**Modulo per la presentazione delle osservazioni per i piani/programmi/progetti sottoposti a procedimenti di valutazione ambientale di competenza statale**

ID: Codice procedura (ID\_VIP/ID\_MATTM):10844

Impianto per la produzione di energia elettrica da fonte eolica, costituito da 6 aerogeneratori della potenza complessiva di 37,2 MW, un sistema di accumulo da 25 MW e relative opere connesse in località "Rempillo" nel comune di Pitigliano (GR).

# ALLEGATO alle OSSERVAZIONI all' IMPIANTO EOLICO denominato REMPILLO nel COMUNE di PITIGLIANO ( GR). Com

# Analisi di Intervisibilità Cumulativa delle Pali

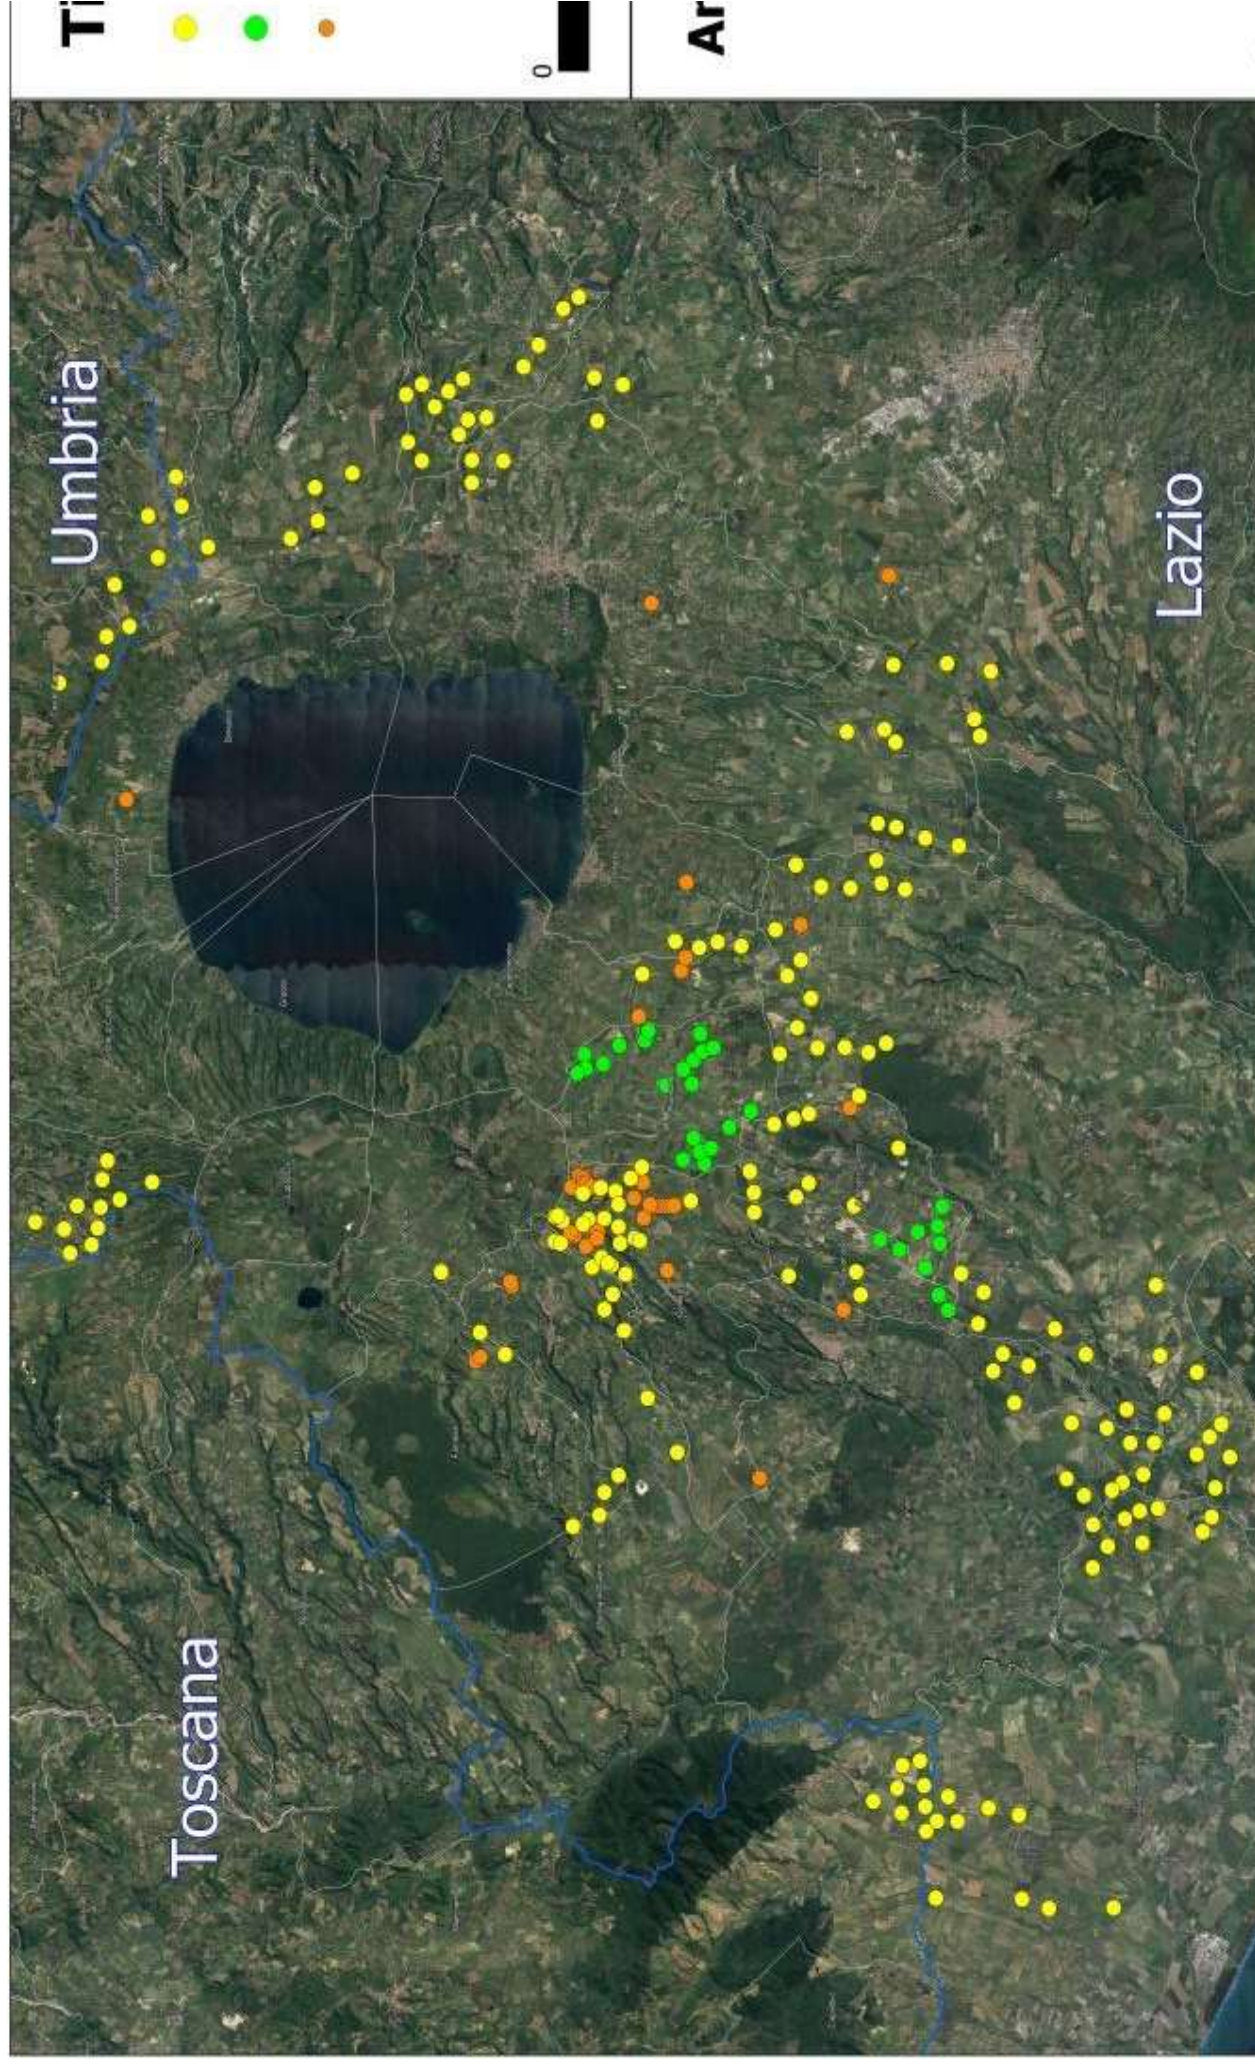
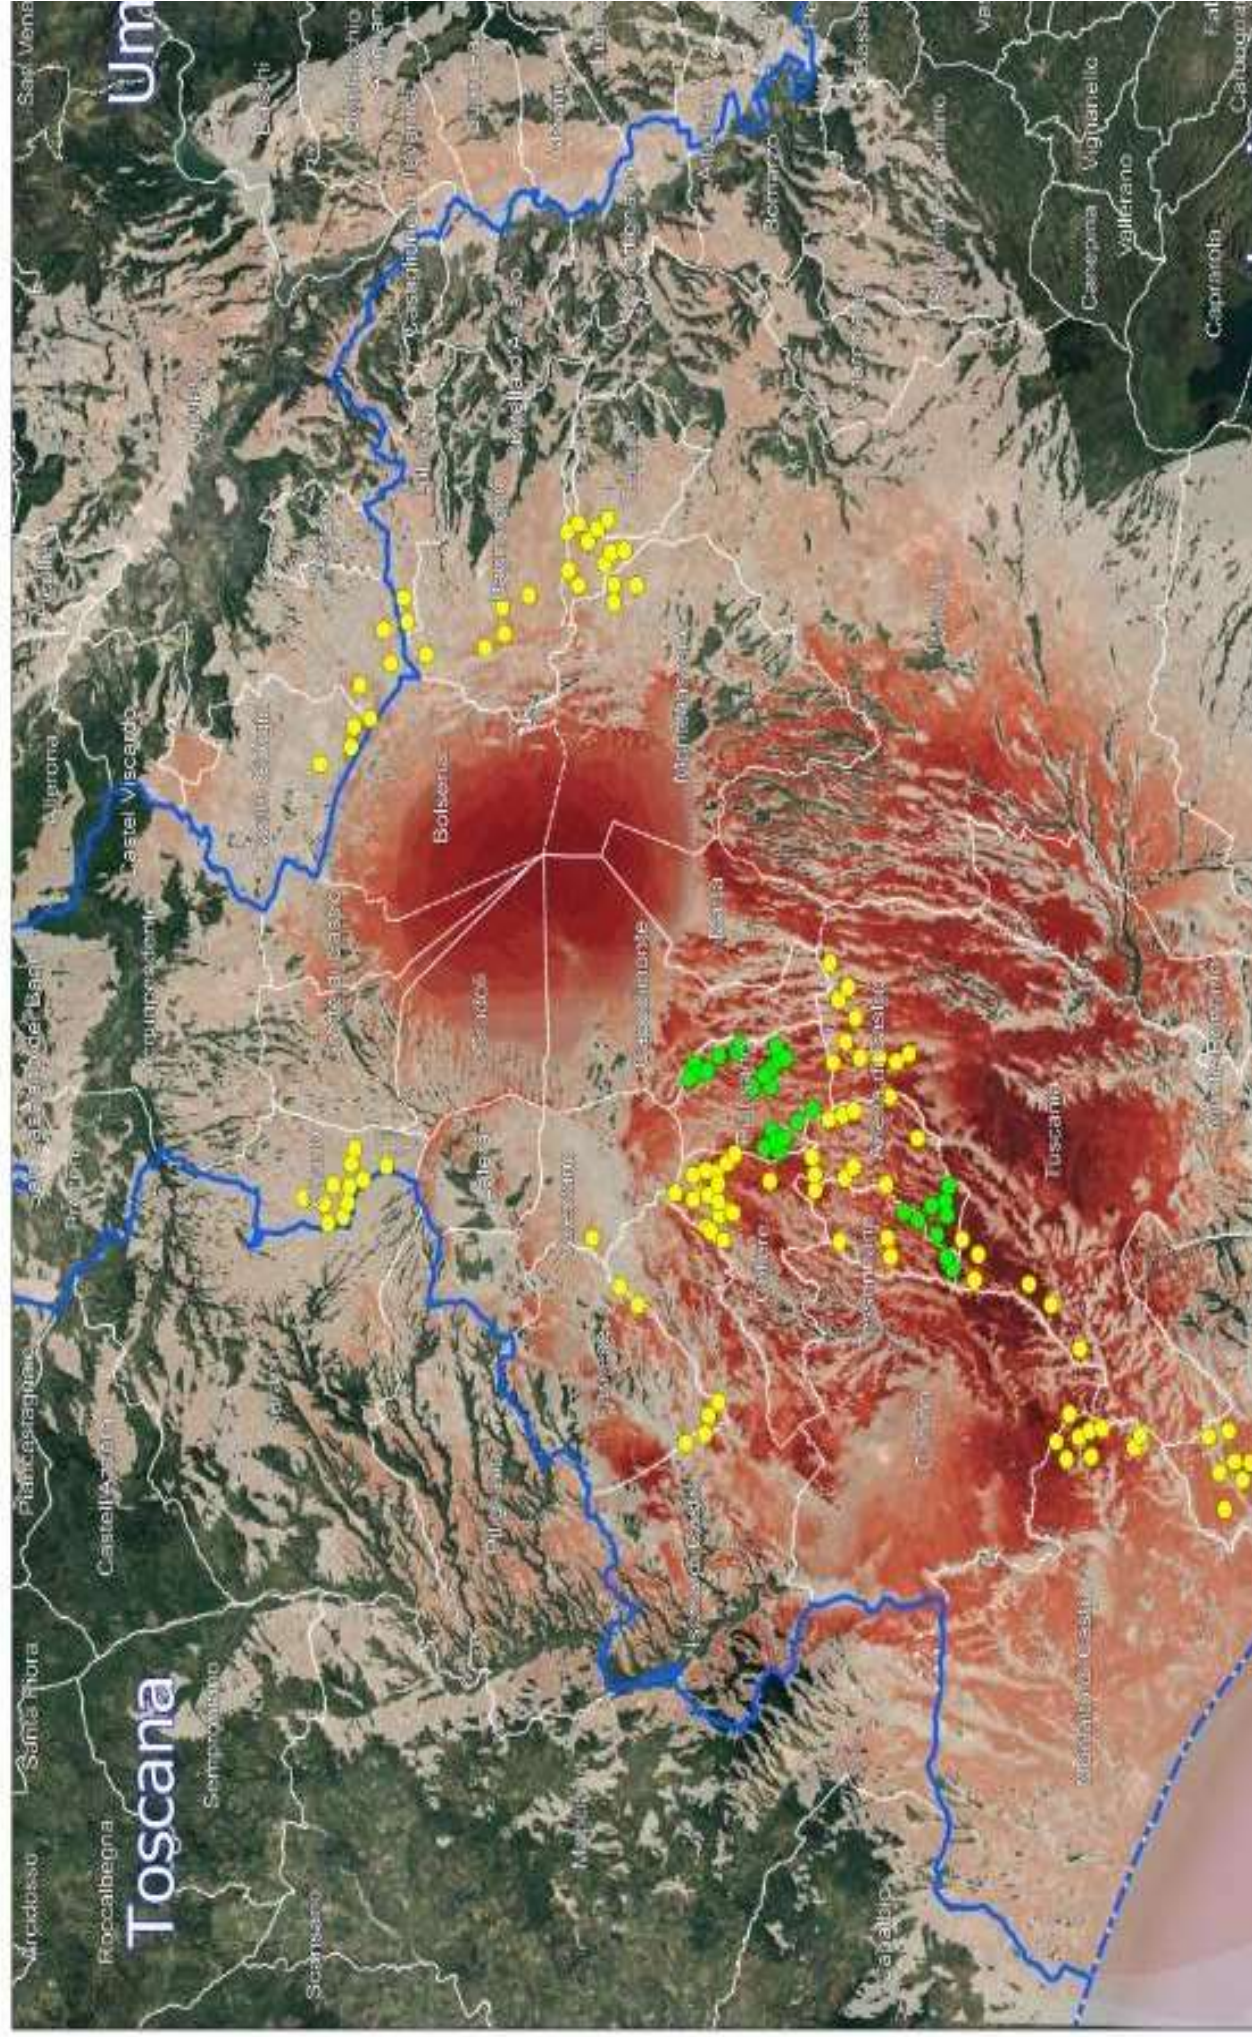
Quindi anche la Regione come Ente deputato dalla normativa nazionale a legiferare sulle aree idonee e non idonee si è espressa riguardo al fatto che abbia assolto ai doveri e alle quote stabilite dal PNIEC e in ambito regionale la provincia di Viterbo è stata quella con il più alto tasso di impianti FER tra tutte e quindi ormai satura ed il cumulo degli impianti FER installati, autorizzati e in progetto rappresenta una elevata criticità per la sostenibilità ambientale di ulteriori eventuali iniziative. L'impianto eolico “ Rempillo” pur essendo “esterno al confine provinciale e regionale ma nelle sue immediate vicinanze ( a soli 100 metri i primi due aerogeneratori) oltre ad impattare sul territorio e sulle economie di tre Comuni del Lazio ( Farnese, Valentano e Latera) si trova nelle fasce di rispetto dei Beni di notevole interesse pubblico come si è evidenziate nelle Osservazioni nn. 1 e 2 e crea anche degli impatti negativi anche sui beni naturalistici come verrà dettagliato nell'Osservazione n. 4. Inoltre andrebbe a sommarsi al già enorme cumulo di impianti eolici e fotovoltaici e geotermici che già creano una elevata criticità ambientale nella provincia di Viterbo e interferiscono anche con il territorio toscano come si può vedere dalle immagini nn. 4 e 5
